Благодарим Вас за приглашение к участию в конкурентных процедурах на право заключения договора на ремонт цеха М-2 на территории АО «Коломенский завод».

Вопросы к технической документации по конкурсу «Ремонт цеха М-2 по адресу: Московская область, г. Коломна, ул. Партизан, д.42»

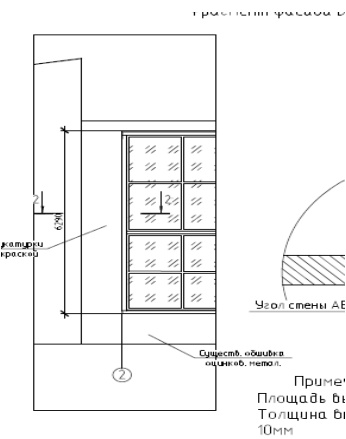
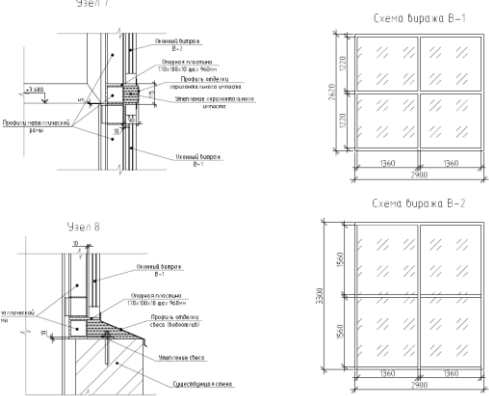
1.1.Том 1-КЗДСН1-АС-2 лист 6 Витражное остекление, отсутствует формула стеклопакета, толщина профиля.

1.2. Том 1-КЗДСН1-АС-2 лист 5 На чертеже витража указаны размеры 6290 мм. На при складывании оконного блока В-1 и В-2 и узла 7 высота получается 6035 мм. Где еще 255 мм?

Цфетовое решение фасада по оси Я

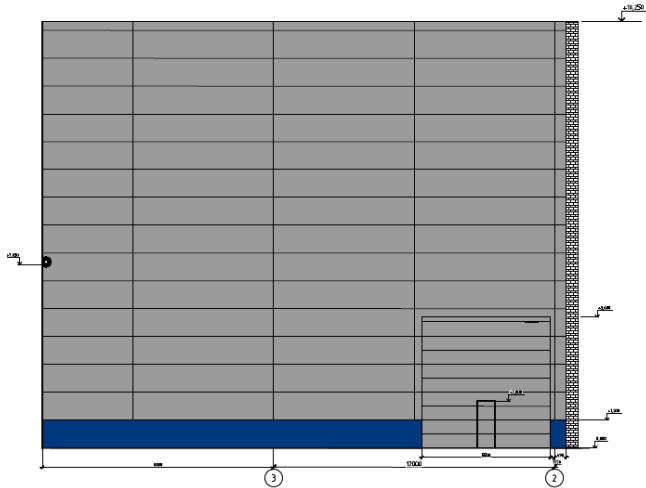
Ценовая таблица цех М2 Фасад по оси Я. Том 1-КЗДСН1-АС-1лст 11, есть спецификация доборных элементов для сэндвич-панелей и обрамления ворот, ворота существующие, но точно рассчитать объем доборных элементов для обрамления проема ворот без указания глубины установки ворот невозможно.

Все доборные элементы любых проемов измеряются и заказываются после заполнения самого проема. Иначе есть риск ошибиться при заказе доборных элементов. В связи с отсутствием в проекте чертежей монтажа доборных элементов, просим указать размеры доборных элементов обрамления ворот.
